改善箇所説明図

原動機

タイミングチェーンシステム (A 視)

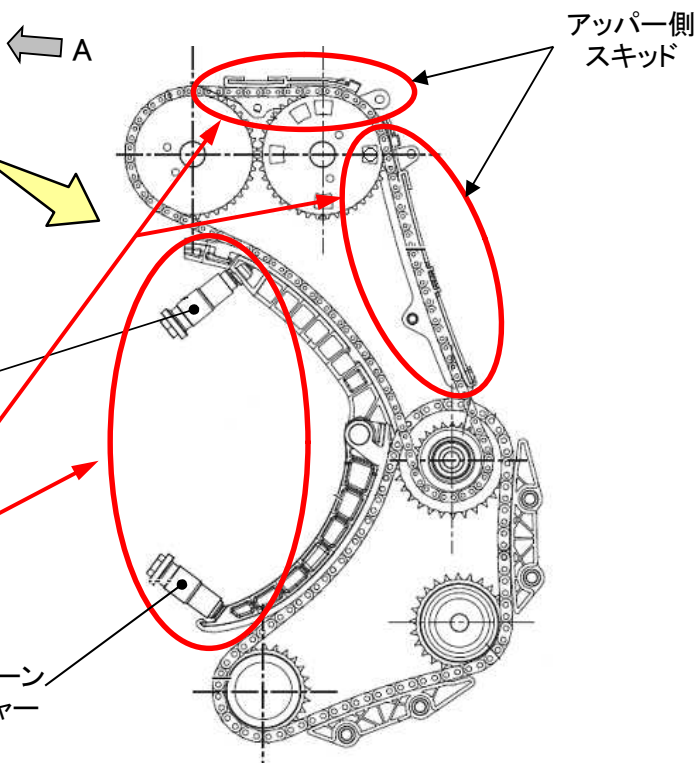
基準不適合発生箇所

小型トラックの原動機において、チェーンストレッチャー及びアッパー側スキッドの取付けボルトの締め付けが不適切なものがある。そのため、そのままの状態で使用を続けると、締め付け部が緩んで異音やエンジンオイル漏れが生じ、最悪の場合、エンジンの内部破損や焼付きによって路上故障に至るおそれがある。

全車両、良品の原動機に交換する。

注：□ は良品と交換する部品を示す。
